**Avis délibéré de l’Autorité environnementale
sur l’interconnexion électrique France-Espagne
par le Golfe de Gascogne (33-40-64)**

n°Ae : 2022-23

Avis délibéré n° 2022–23 adopté lors de la séance du 9 juin 2022

Figure 3 : Contournement de Capbreton : fuseau en milieu urbanisé non retenu (bleu) et fuseau hors urbanisation retenu (vert) (Source : dossier)

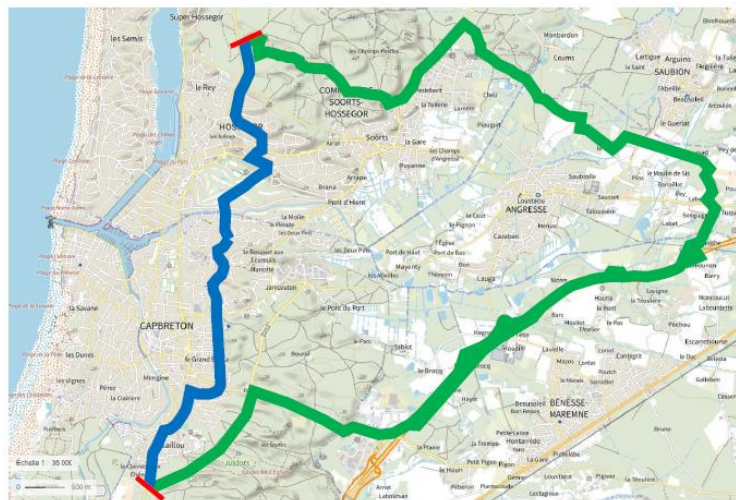
Suite à la prise en compte de la présence plus ou moins importante de sédiments meubles, de câbles et d'épaves, de secteurs de pêches, du trafic, le fuseau marin retenu passe par des fonds de 40 mètres à 50 mètres sur le plateau continental aquitain et de plus 100 m de fonds sur le plateau basque. Le contournement terrestre du canyon de Capbreton, prévu initialement pour être traversé par forage dirigé, a été imposé par la découverte en 2019 d'un glissement de terrain de grande ampleur avec des « centaines de milliers de m³ disparus ». Le point d'atterrissage (plage des Casernes) a été choisi suite aux retours de concertation, bien que moins favorable que d'autres en termes de traversée d'un site Natura 2000, car évitant les zones urbanisées. De même, pour le tronçon Hossegor/Capbreton, c'est la variante hors urbanisation qui a été retenue (figure 3), alors qu'elle affecte plus les habitats naturels, la faune et la flore. Ainsi, sur la partie terrestre landaise, le fuseau de moindre impact choisi est celui qui impacte le plus le milieu naturel, mais le moins le milieu humain, et il est le seul à bénéficier d'une acceptabilité sociale³⁵. Le tracé est rallongé de plus de 10 km, comportant de nombreux passages en sous-œuvre. L'Ae constate que cette partie du tracé n'est pas de moindre impact environnemental et engendre un coût plus élevé du projet.

L'Ae recommande de justifier le poids plus important accordé à des impacts temporaires (sur les trafics) qu'à des impacts permanents (sur les milieux naturels) et les raisons de ne pas faire le choix du fuseau de moindre impact environnemental.

Figure 4 : Tronçon Ambès-Segonnes (en noir) au sein des variantes du tracé girardin (Source : dossier)

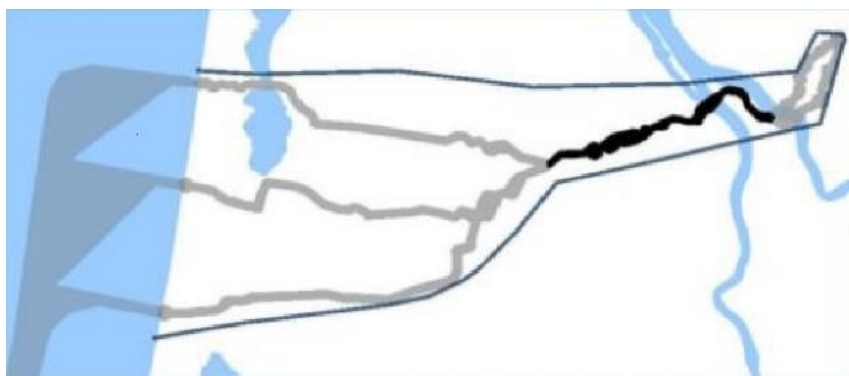
À l'exception du contournement de Capbreton, la démarche apparaît assez exemplaire en premier examen. Néanmoins, le choix *a priori* de la segmentation avec des points de départ et d'arrivée fixés (figure 4) contraint les choix ultérieurs. Par exemple, le premier fuseau depuis Cubnezais arrive au même point du Bec d'Ambès, sans chercher donc à l'éviter, par exemple en passant plus au nord sous la Gironde, ce qui est peut-être plus difficile, mais demande justification³⁹. Cette remarque vaut aussi pour le choix du second fuseau, d'Ambès (zones humides) au lieu-dit Segonnes (commune Saint-Aubin-du-Médoc, en pleine Znieff), les points de départ et d'arrivée sont fixés (figure 4) et il n'y a pas d'alternative, alors que la Znieff aurait *a priori* pu être contournée par le nord.
